Oggetto: Novatosc S.r.l. - PAUR ex artt. 27-bis D.Lgs. 152/06 e 73-bis L.R. 10/10 - contributo del settore (art. 14-ter L. 241/90)

Oggetto: [ID 2057] PAUR ex D.Lgs. 152/2006 art. 27-bis e L.R. 10/2010 art. 73-bis. Progetto di “Impianto di ossidazione termica mediante tecnologia flameless con recupero di materia” in località Legoli, Comune di Peccioli (PI). Proponente: Novatosc S.r.l. – Atti di assenso/Esiti VINCA per la formazione della posizione unica regionale.

Settore regionale: Settore Autorizzazioni Rifiuti

Considerazioni istruttorie del Settore

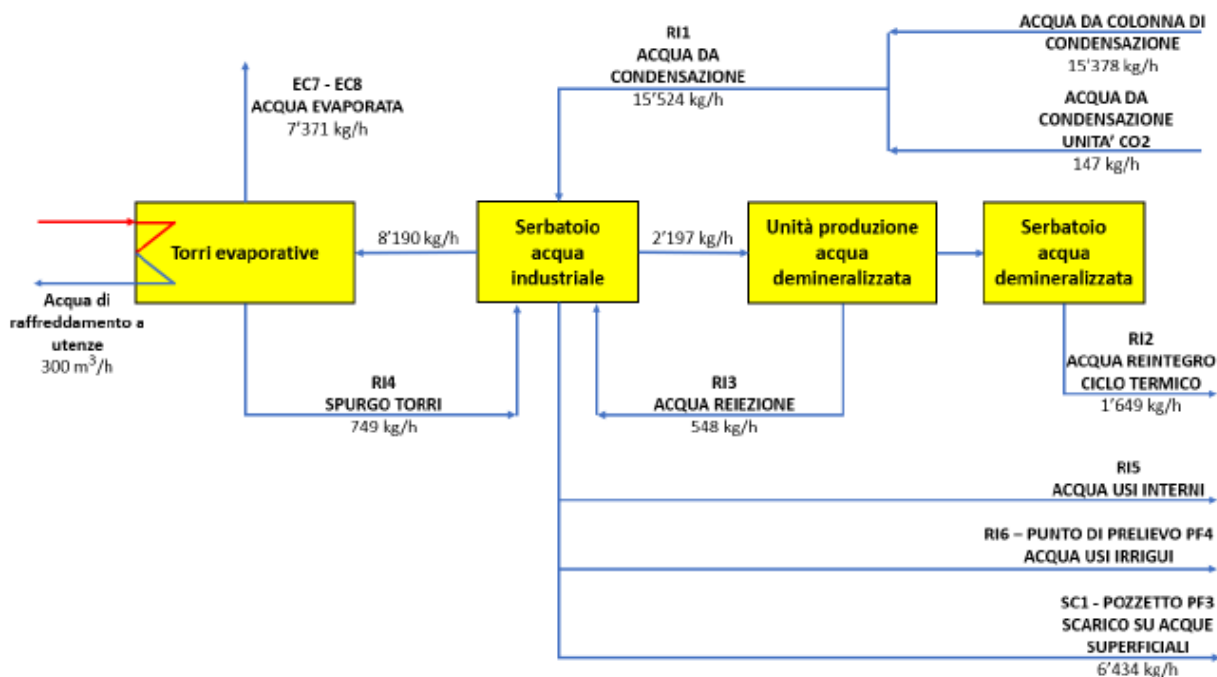
Nell'elaborato BAT e nelle relazioni tecniche presentate viene ribadito che non sono presenti emissioni nell'acqua costituite da acque reflue provenienti dal trattamento degli effluenti gassosi dell'impianto di coinceineramento.

Viene precisato che l'effluente dal trattamento dei fumi, soluzione bifasica solido-liquido, va ad un sedimentatore che dà luogo a due effluenti entrambe gestiti come rifiuti e destinati a smaltimento come riportato nelle Schede di sintesi AIA:

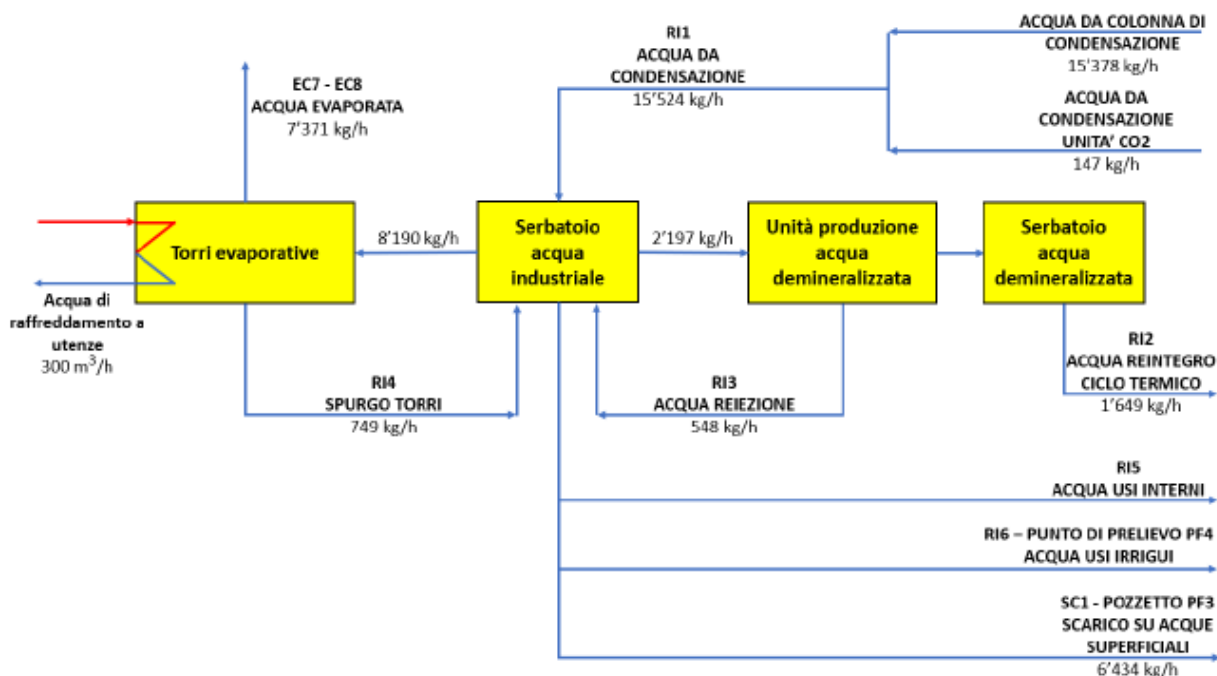
Viene precisato che l'effluente dal trattamento dei fumi, soluzione bifasica solido-liquido, va ad un sedimentatore che dà luogo a due effluenti entrambe gestiti come rifiuti e destinati a smaltimento come riportato nelle Schede di sintesi AIA:
